**Aanvullende vragen
vergunningaanvraag Wet
natuurbescherming Luchthaven
Lelystad Airport d.d. 16
december 2020**

18 december 2020

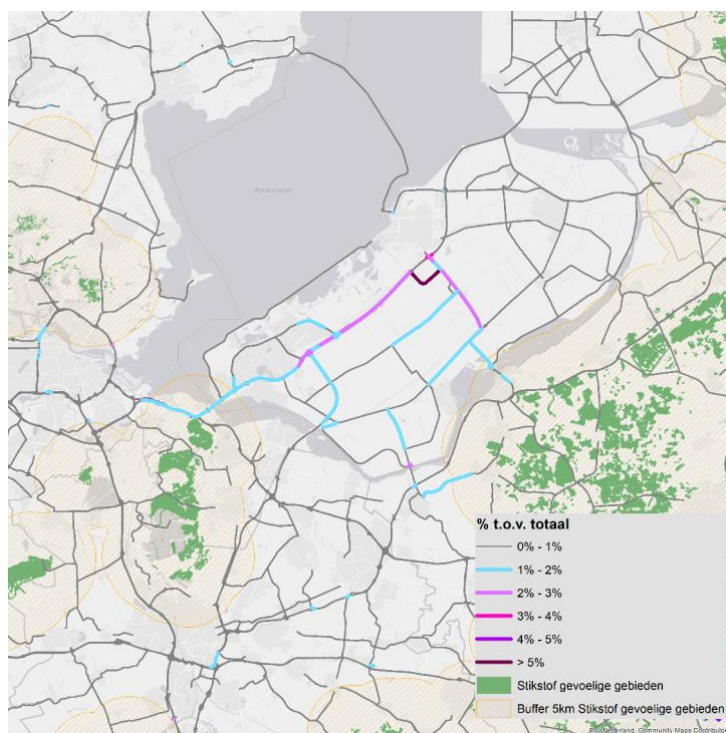
U vraagt inzicht te geven in de consequenties van de wijziging in de samenstelling van het helikopterverkeer voor de onderbouwing van de begrenzing van het onderzoeksgebied in het scenario '10k' en '45k'.

Voor het kleine verkeer en helikopters zijn er geen (verplichte) vliegroutes voorgeschreven voor Lelystad Airport. Wel is er, vanwege de komst van verkeersleiding een control zone (CTR) ingesteld. In deze control zone moeten de vliegtuigen en helikopters de opdrachten van de verkeersleiding opvolgen en de in figuur 8 (in de achtergrondrapportage van ADECS) opgenomen vliegroutes volgen. Deze vliegroutes zijn tot aan de grens van de control zone gemodelleerd, buiten de control zone is het kleine verkeer en helikopters vrij om zelf te bepalen waar er wordt gevlogen. Voor de bepaling van milieueffecten, zoals stikstofdepositie, zijn deze gemodelleerde vliegroutes toegepast. Het gebruik van het helikopterverkeer op Lelystad Airport in de situatie 10k en 45k bestaat voor ca 77% uit (les)circuitvluchten, welke vliegroutes geheel in de modellering opgenomen zijn. De overige ca

23% zijn overlandvluchten, die een bestemming of herkomst hebben die anders is dan Lelystad Airport. Deze vluchten worden meegenomen tot de rand van de control zone en daarmee tot het einde van de gemodelleerde vliegroute. De overlandvluchten van het helikoptertransport, buiten het circuitgebied, hebben een emissie van ca 0,011 ton per kilometer. Een verlenging van deze helikopter routes met in totaal circa 125 kilometer zou niet leiden tot een hogere stikstofemissie dan die van de situatie 'bestaand recht'. Dergelijke routes lopen in dat geval tot ver buiten het gebied waar Lelystad Airport redelijkerwijs verantwoordelijk mag worden geacht voor de stikstofuitstoot van overlandvluchten met helikopters. Daarnaast stond het Aanwijzingsbesluit 1999 helikoptertransport toe en vond helikoptertransport in de jaren negentig ook al plaats. Op basis van het voorgaande blijft de conclusie dat significant negatieve effecten ten gevolge van overlandvluchten met helikopters uitgesloten zijn.

Figuur 1: Relatieve toename van het wegtransport als gevolg van de activiteit op Lelystad Airport bij 10.000 vliegtuigbewegingen.

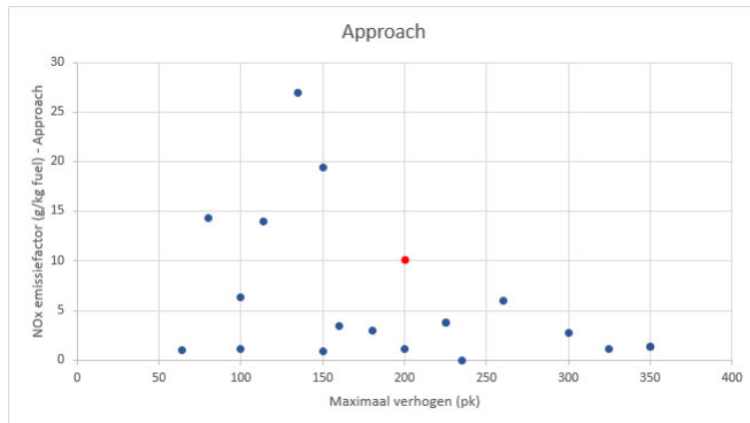
U vraagt inzicht te bieden in de toe- of afname van het wegtransport als gevolg van de activiteit op Lelystad Airport bij 10.000 vliegtuigbewegingen op de A9.

Het blijkt dat het betreffende wegvak niet correct is weergegeven in figuur 15 van het achtergrondrapport. Dit blijkt veroorzaakt door de parallelstructuur van de wegen aldaar. Hier was bij de berekening van het projecteffect geen rekening mee gehouden waardoor het percentage niet was berekend t.o.v. het totale transport maar t.o.v. een deel van het transport. Hierdoor viel het percentage te hoog uit. Correctie resulteert in onderstaand figuur 1.

Figuur 2: Emissiefactor voor verschillende motoren met een vermogen tot 400 pk uit de RMI database voor de fase: approach. In rood wordt het gekozen motortype weergegeven.

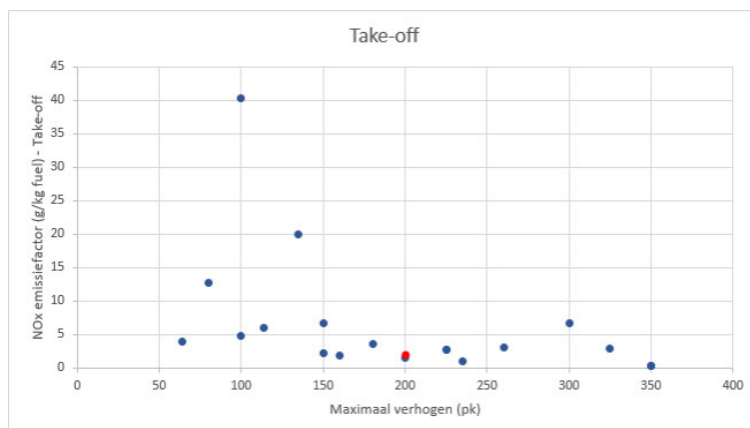
U vraagt de betrouwbaarheid van de gehanteerde emissiefactoren voor het motortype IO-360 SERIES nader te onderbouwen.

Voorafgaand aan de berekeningen is er een controle uitgevoerd op de gebruikte emissiefactoren uit de database van de Regeling Milieu Informatie Schiphol (RMI-database). Daaruit bleek dat de

gebruikte RMI-emissiefactoren plausibel zijn. De door u geconstateerde verhouding voor approach/take-off blijkt niet uitzonderlijk of afwijkend te zijn en komt zowel in de RMI als in de database van de Zwitserse 'Federal Office of Civil Aviation' database (FOCA-database)¹ voor bij meerdere motoren.

Ook de hoogte van de emissiefactoren is niet afwijkend t.o.v. andere motoren binnen dezelfde klasse. In figuur 2 en figuur 3 is de emissiefactor (in gram NOx per kg brandstof) inzichtelijk gemaakt voor zowel de approach als de take-off fase waarbij motoren tot 400 pk zijn vergeleken met de IO-360 SERIES zoals deze is opgenomen in de RMI (de laatste met een rode punt weergegeven).
